Квартира №278 · расстановка розеток и выводов · план

Разбивка точек · итоговое положение с привязками от стен

Ведомость переносов и новых точек

к плану «Мебель, розетки, выключатели» застройщика

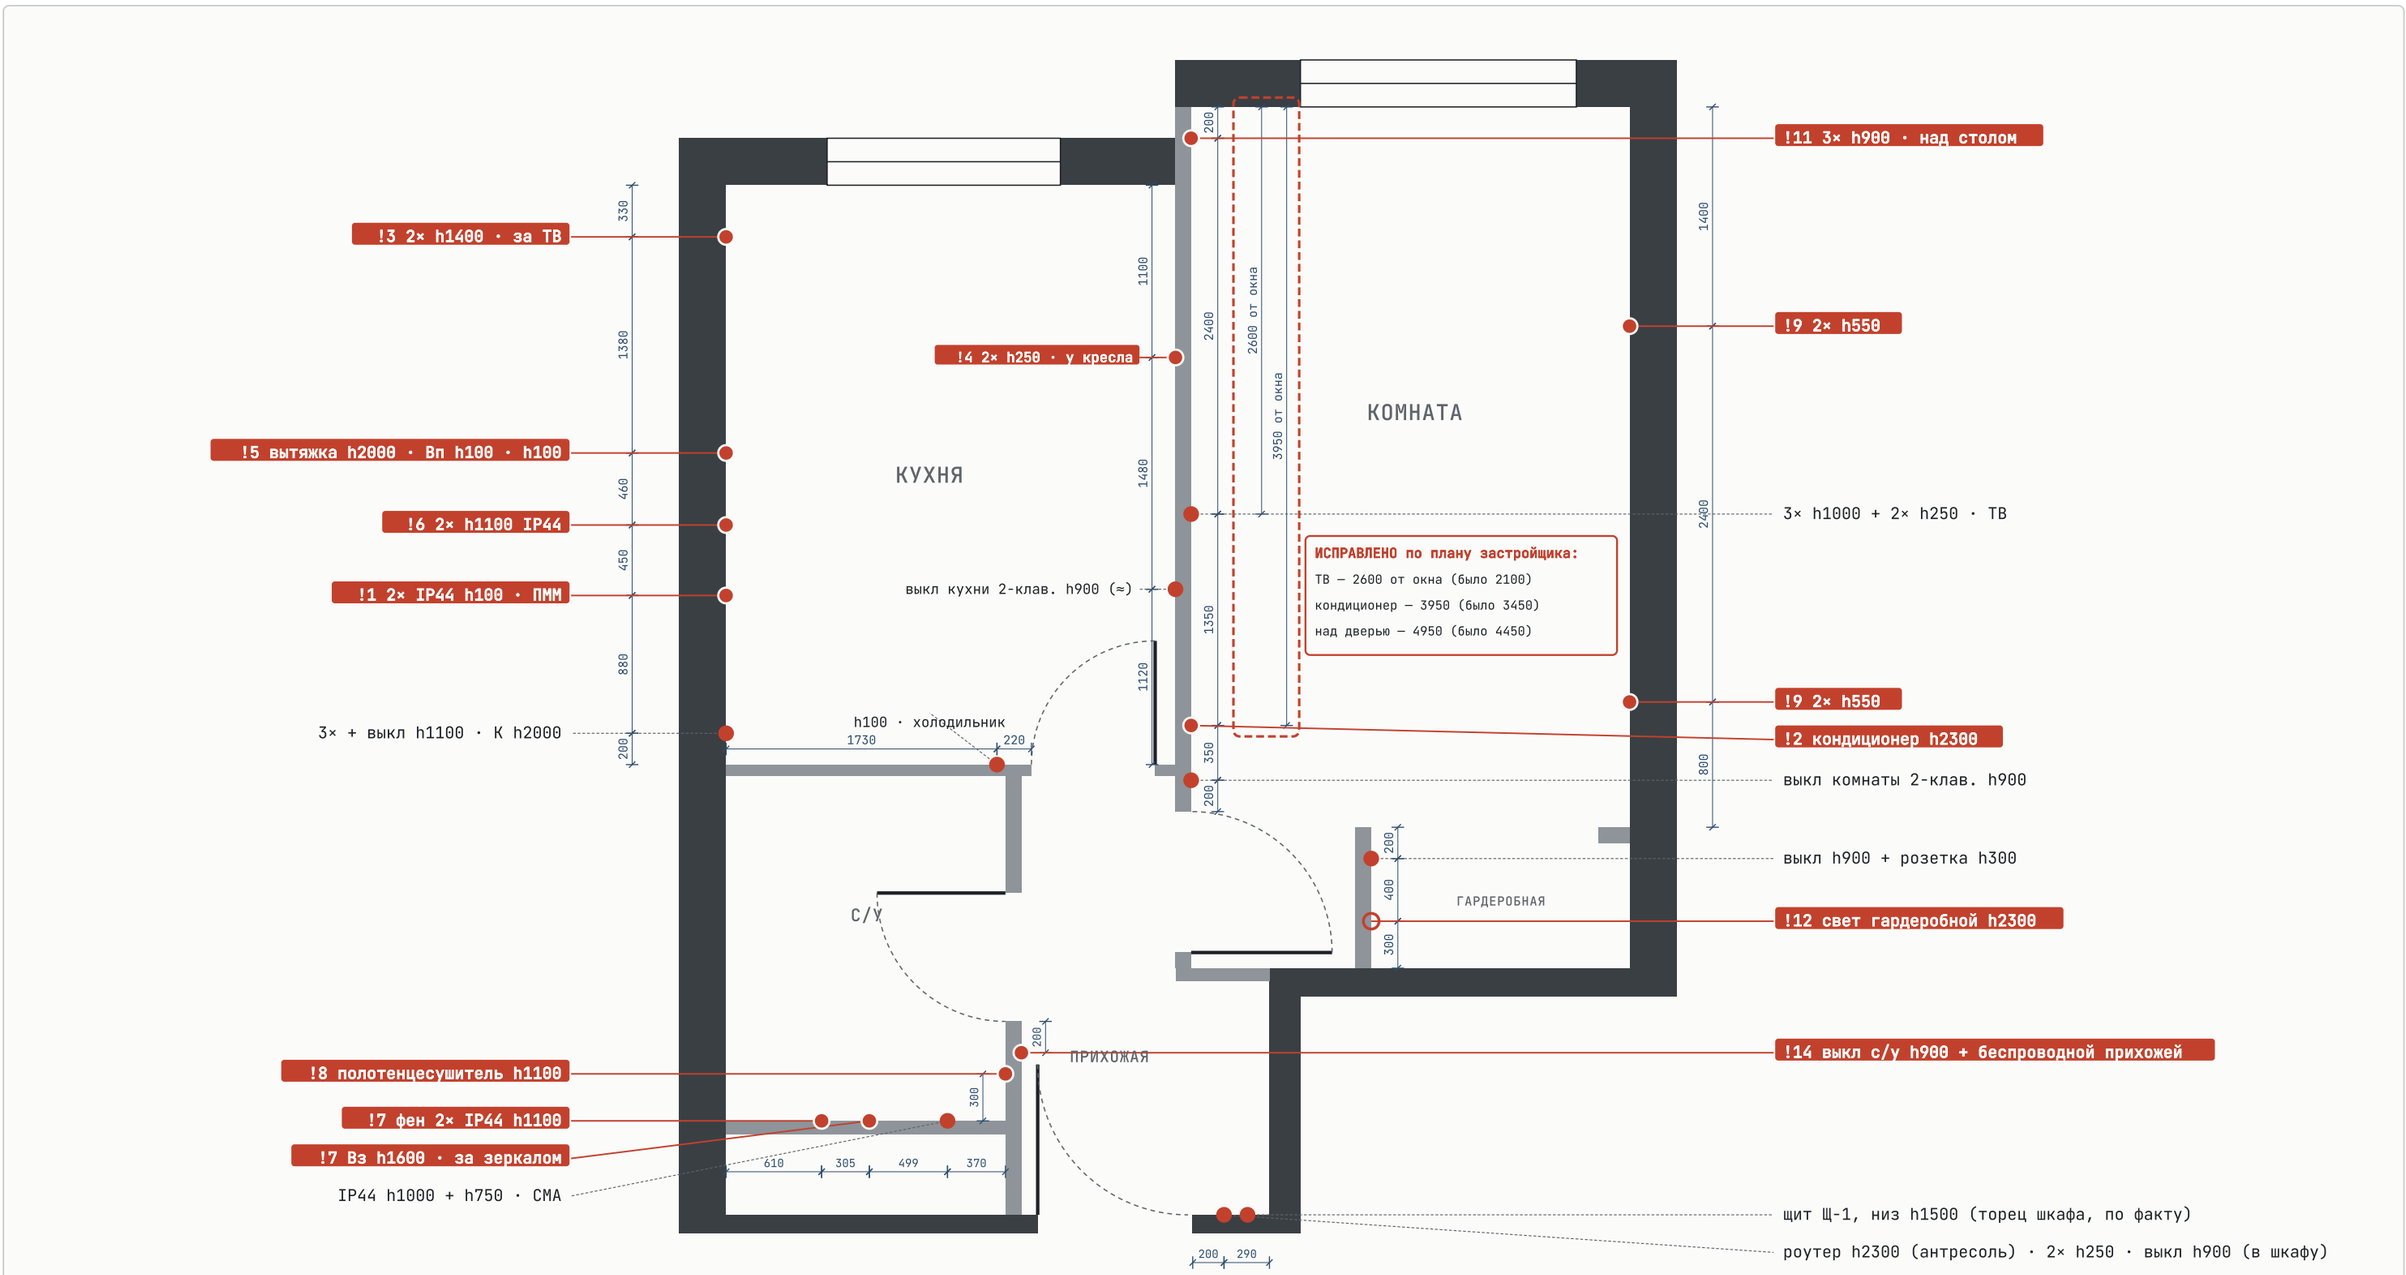
Красные точки — розетки/выводы по плану электрики. Красные плашки !1–!14 — переносы и новые точки (см. ведомость). Кольца и курсив «сюда:» — новое место. Подпись у каждой группы: количество × высота. **Интернет:** роутер в антресоли шкафа прихожей за белым фасадом, розетка h2300 застройщика без переноса (!13 отменён), кабель провайдера (LAN) заводится туда же. В ТВ-тумбе комнаты роутера нет.

Кухня

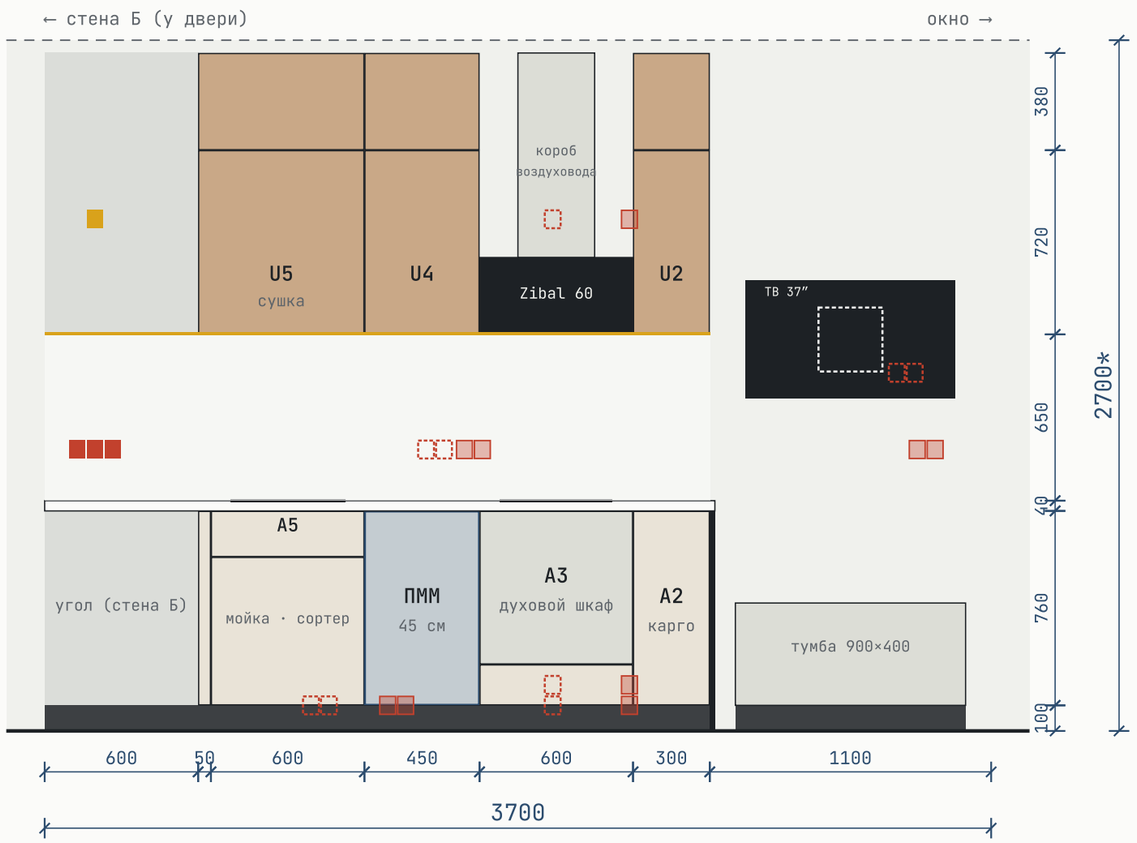
1. IP44 — это розетки под посудомойку (вторая — под фильтр или измельчитель). Сейчас они в 2320 мм, а ПММ стоит на 2000–2450, то есть розетки оказываются прямо за машиной. Встраиваемую ПММ задвигают вплотную к стене: вилка и шланги в розетку за ней не помещаются, а производители требуют, чтобы розетка была доступна, не за машиной. Сдвигаем на 2620 мм (+300): розетки попадают в соседнюю тумбу мойки, до них можно дотянуться, открыв ящик.

2. Пункт 2 — кондиционер в комнате, см. раздел «Комната».
3. Розетки под ТВ: 330 мм от окна, h=1400 — подъём ровно на 300, бесплатно. ТВ 37″ (820×460) висит на 1300–1760, центр 550 от окна. Розетки закрыты экраном и стоят сбоку от пластины кронштейна (425–675 от окна), поэтому кронштейн их не перекрывает. Коробку берём утопленную (ТВ-бокс). Кабель — с запасом +500 мм на вылет кронштейна. Сюда же нужен кабель ТВ/интернета — на плане его нет.

4. Розетки h=250 у кресла: с 1000 на 1100 мм от окна (+100), сразу за креслом-диваном 900.
5. Плита: все три вывода (вытяжка h=2000, Вп h=100, духовка h=100) сдвигаем на 300 мм к углу, центр 1710.

6. Розетки h=1100 над столешницей: с 2020 на 2170 мм (+150). Получается 170 мм до края плиты и 355 мм до чаши — ставим IP44 с крышкой. Тройная розетка в 3500 мм остаётся на месте: она теперь над угловой столешницей, в 525 мм от мойки.

Коробки под ТВ — утопленные (ТВ-бокс), чтобы ТВ висел ровно к стене. Розетки у мойки и ПММ — IP44. ТВ в комнате — тройная h1000 за экраном (по плану застройщика), пара h250 под тумбой без переноса.

Кухня · развёртки стен с розетками

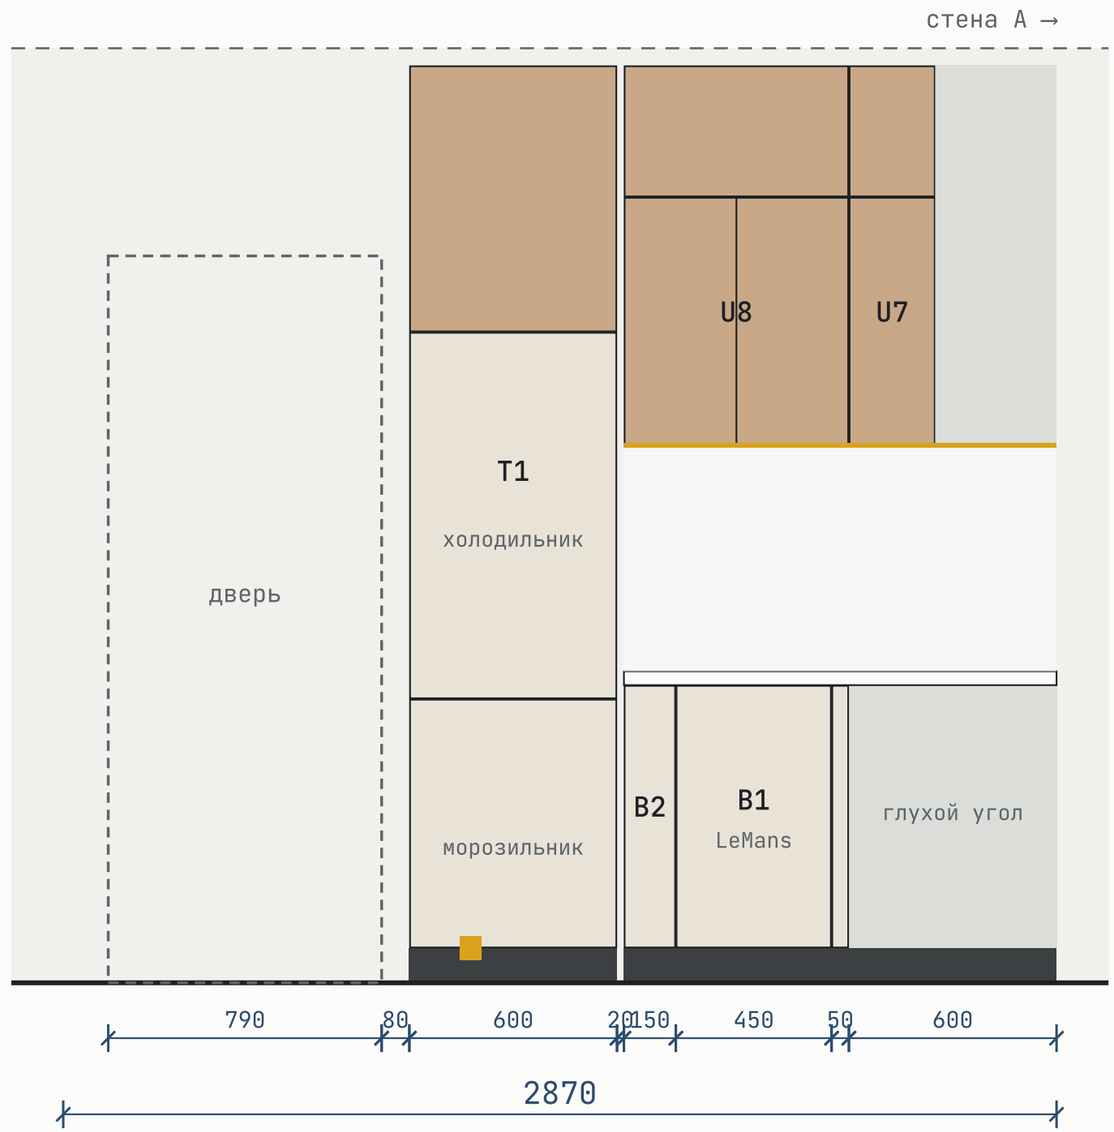
перечёркнутые — старое место, пунктир — новое

САНУЗЕЛ — СТЕНА НАПРОТИВ ВАННЫ

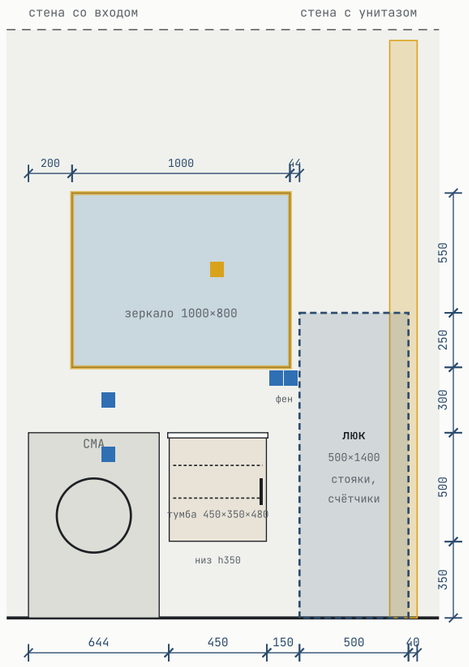
8	Санузел	Вывод полотенцесушителя (П)	стена напротив ванны, за стиральной машиной, h1000	стена со входом (где дверь в санузел), 300 от угла, h1100	≈700, на другую стену	нет (можно не делать)
9	Комната	2× розетки у дивана, обе группы	h250	h550	+300 по высоте	да
10	Комната	2× розетки под ТВ (нижние)	2600 от окна, h250 [исправлено, было 2100]	не переносим — остаются на месте, их закрывает подвесная тумба (низ h300)	—	—
11	Комната	3× розетки у рабочего стола	200 от окна, h250 (под столом)	то же место, h900 — над столешницей (стол 750)	+650 по высоте	нет (больше 300)
12	Гардеробная	НОВАЯ ТОЧКА: вывод под подсветку (220 В к блоку питания LED)	— (на плане есть только выключатель h900 внутри гардеробной)	стена-перегородка внутри гардеробной, под верхней полкой колонны: 300 мм от задней стены, h2300 — ниже шины системы (h2400) и с запасом до потолка. Питание — через выключатель h900	новая точка	нет: отдельная линия от выключателя

ПРИХОЖАЯ — ШКАФ БЕЗ ДВЕРЕЙ (РОЗЕТКИ ВНУТРИ)

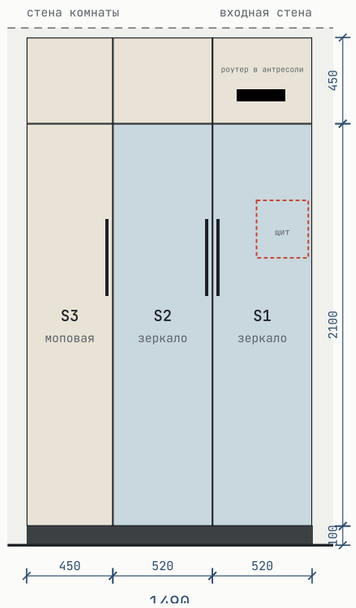
13	Прихожая	Розетка под роутер + ввод интернет-кабеля	входная стена, h2300 — внутри антресоли шкафа	не переносим: обе двери шкафа зеркальные, роутер ставим в антресоль за белым фасадом, розетка h2300 как у застройщика; кабель провайдера заводим сюда же	—	—
14	Прихожая	Выключатель света прихожей	входная стена, h900 — теперь внутри шкафа	беспроводной кинетический выключатель на стене у двери санузла, h900, в одной рамке с выключателем с/у; приёмник — в старую коробку (провод остаётся) или в светильник	без работ застройщика	да
